Opera: Nodo stradale ed autostradale di Genova

Progetto: Nodo stradale ed autostradale di Genova - Adeguamento sistema A7-A10-A12

Proponente: Autostrade per l'Italia S.p.A.

Oggetto: osservazioni

Il sistema A10 / Aurelia Bis / Aurelia urbana

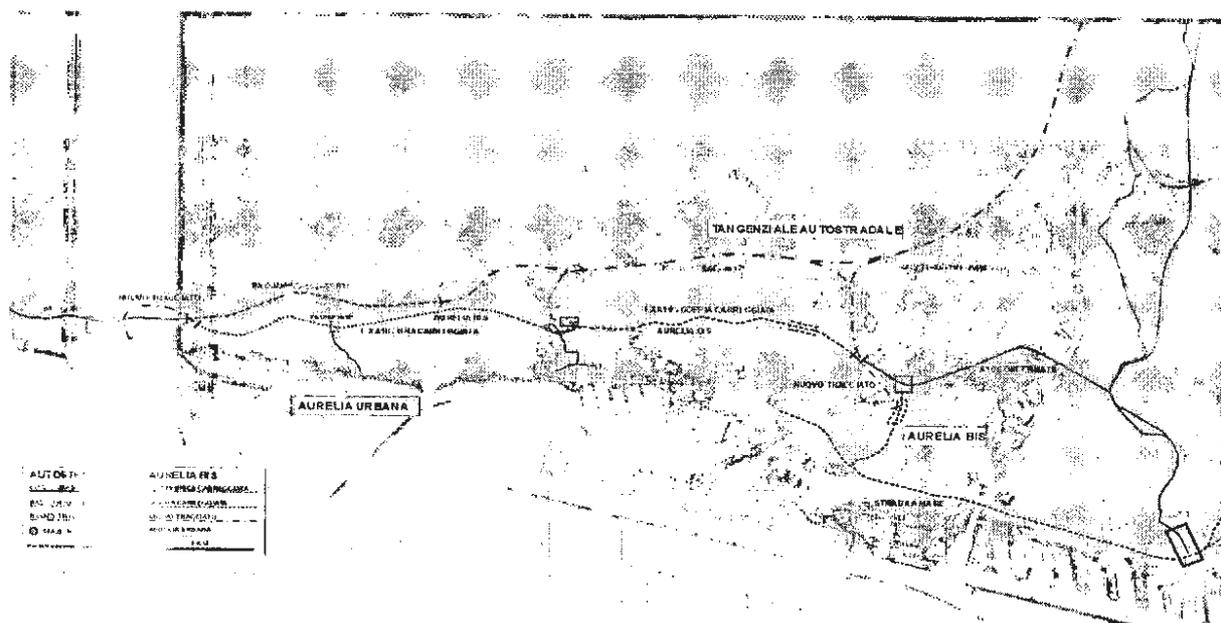
In questo senso, una combinazione tra Aurelia bis (Lungomare Canepa + Strada a mare + ex A10 a ponente di Cornigliano) e nuovo percorso autostradale "basso", secondo lo schema di larghissima massima **che si allega**, meglio interconnesso con la viabilità urbana, potrebbe essere la risposta al problema.

Lo schema ipotizzato è il seguente. (In rosso l'autostrada, in blu la strada urbana di scorrimento, in giallo l'Aurelia storica)
